AZZP.243.030.2020

Dotyczy: udzielenia wyjaśnień w związku z prowadzonym postępowaniem na „Budowę budynku dydaktycznego dla potrzeb Uniwersytetu Technologiczno-Przyrodniczego w Bydgoszczy”.

Uniwersytet Technologiczno-Przyrodniczy im. Jana i Jędrzeja Śniadeckich w Bydgoszczy (dalej: „Zamawiający”), prowadząca postępowanie o udzielenie zamówienia publicznego w trybie przetargu nieograniczonego, zgodnie z Ustawą z dnia 29 stycznia 2004 roku Prawo zamówień publicznych (t.j. Dz.U. z 2019 r. poz. 1843 ze zm.; „Pzp”), na Budowę budynku dydaktycznego dla potrzeb Uniwersytetu Technologiczno-Przyrodniczego w Bydgoszczy, działając na podstawie art. 38 ust. 2 w zw. z art. 38 ust. 1 Pzp udziela wyjaśnień odnośnie treści specyfikacji istotnych warunków zamówienia („SIWZ”).

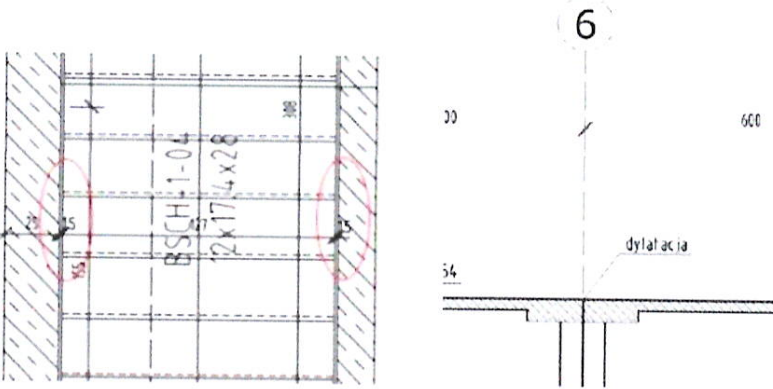
4.	Konstrukcja / dylatacje	<p>Prosimy o informację czy dylatacje pomiędzy policzkami schodów żelbetowych a ścianami żelbetowymi oraz między stropami w osi 6 należy wypełniać materiałami o odporności ogniowej jak dla stropów czyli EI60. Jeśli tak prosimy o detal. Poniżej szkic z przykładowym wskazaniem dylatacji klatka schodowa oraz połączenie stropu).</p> 
----	----------------------------	--

Wypełnienie dylatacji nie zostało wskazane w PW konstrukcji. stropy mają odporność ogniową REI60 to taką odporność ogniową mają wypełniacze dylatacyjne (EI60).

Przy schodach z boku w styku ze ścianami nie wskazywaliśmy żadnych wypełnień dylatacyjnych. wypełnienie to podobnie jak dla stropów EI60
